## 改善箇所説明図

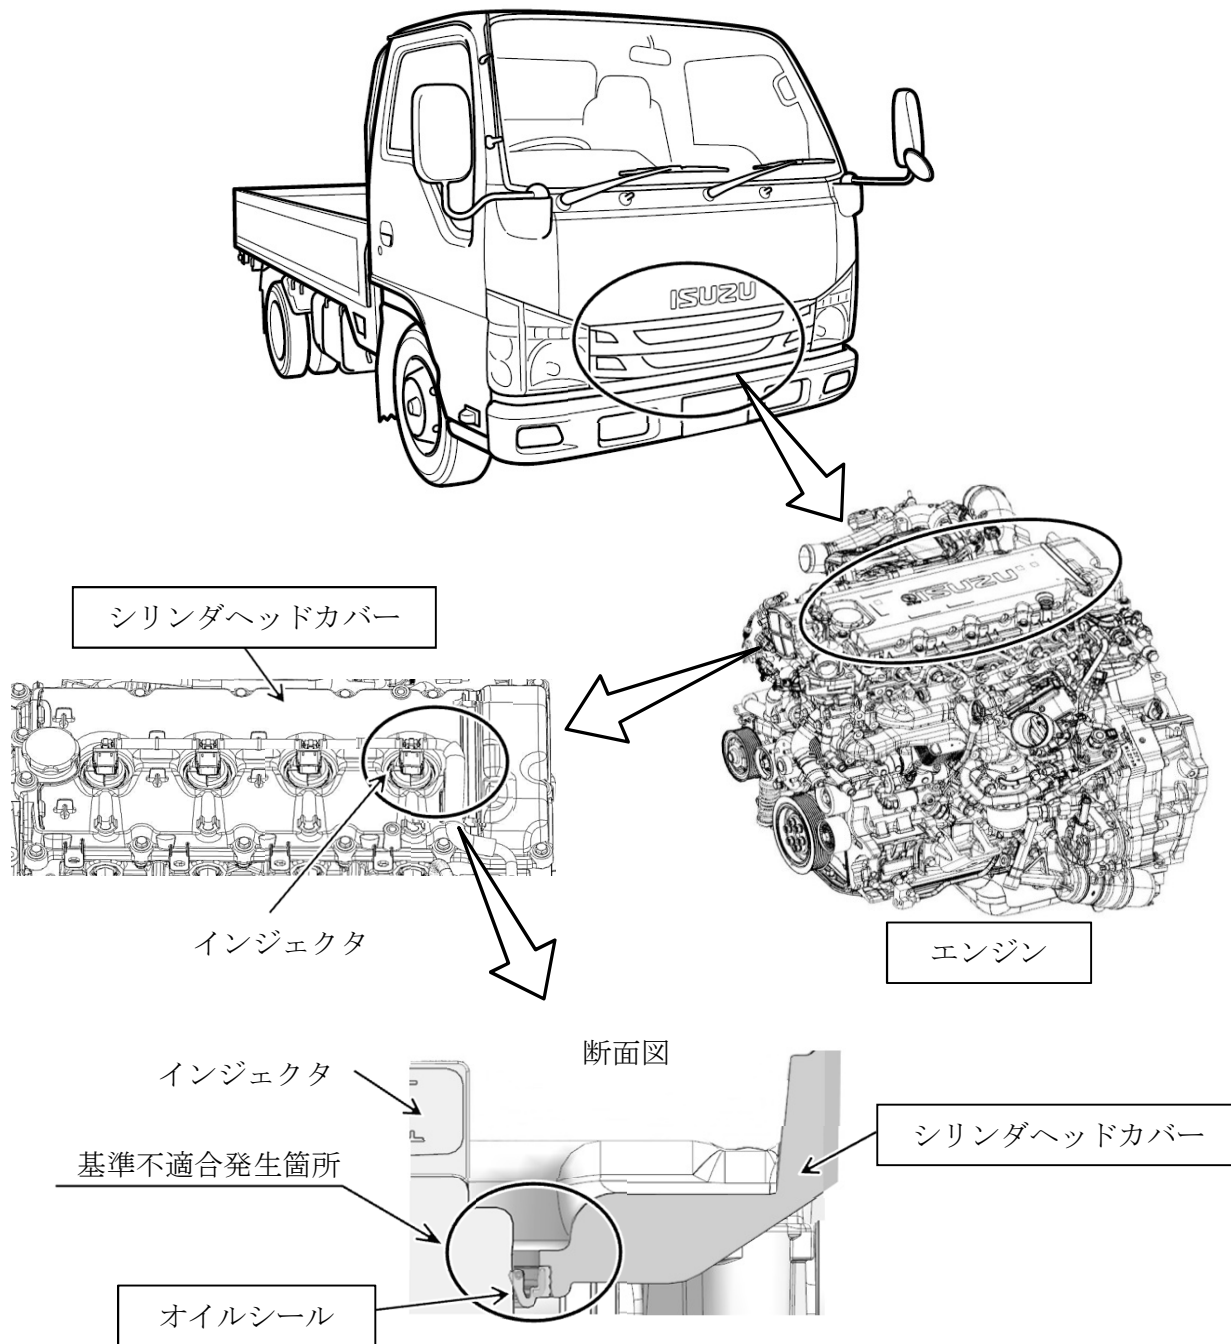
小型トラックのエンジンにおいて、シリンダヘッドカバーの形状が不適切なため、インジェクタオイルシール部に雨水が滞留するものがある。そのため、オイルシールが膨潤してシール性が低下し、そのままの状態で使用を続けると、エンジンオイルが漏れ、最悪の場合、エンジンが損傷するおそれがある。

全車両、シリンダヘッドカバー一式を対策品に交換する。また、エンジンオイルを点検し、水浸入が確認されたものはエンジン内部を洗浄する。なお、車両走行データを確認し、ダメージを受けているおそれのある車両はエンジンを交換する。

識別：シリンダヘッドカバーに識別ペイント（黄色）を塗布する。
